Cesano Boscone, 10 marzo 2023

**VERBALE DI CANTIERE**

**Cantiere di: VIA SPORTING MIRASOLE N.33, N.35, N.37-39 Milano (MI)**

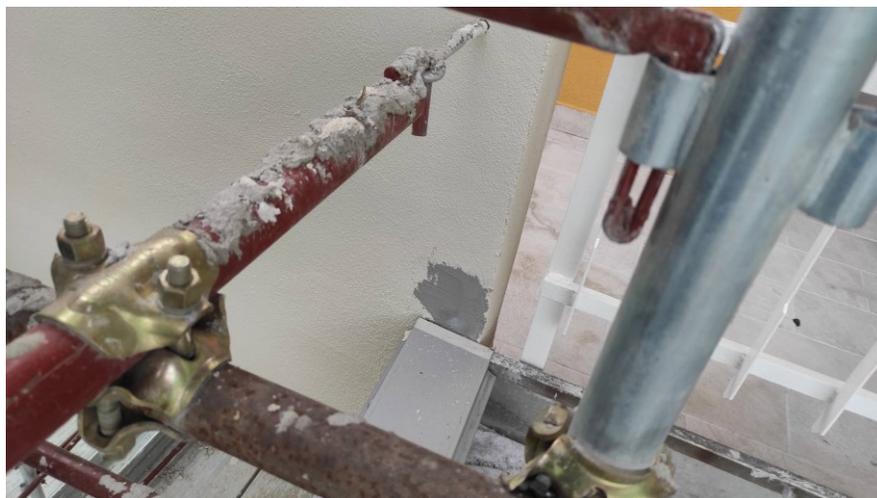
La DL visiona e approva il marcapiano eseguito in corrispondenza della soletta del 7° piano.

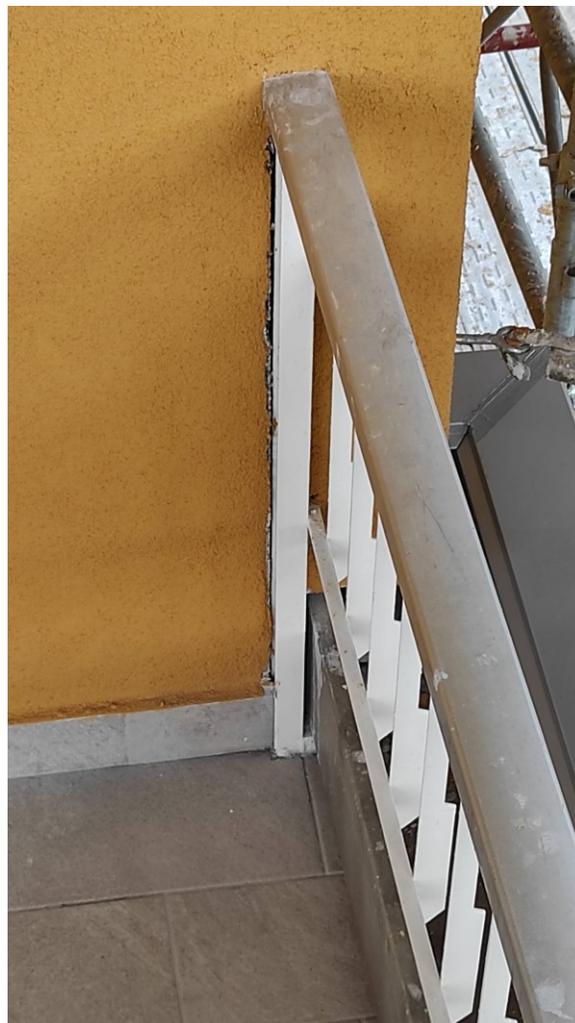
A seguito di sopralluogo ai piani 5° e 6° si segnalano le seguenti finiture da eseguire:

- Pulizia generale e rimozione macchie di colore, ove presenti
- Rifinire meglio gli angoli tra le pareti di colore diverso, sia tra pareti dei balconi, sia tra parapetti e facciata

- da eseguire alcuni ritocchi alla tinteggiatura e finitura ove segnalato

- Rfinire meglio l'intonachino in corrispondenza degli angoli, ove necessario

- Verificare la presenza dei profili rompigoccia agli angoli in corrispondenza delle fioriere e provvedere al ripristino e finitura ove necessario
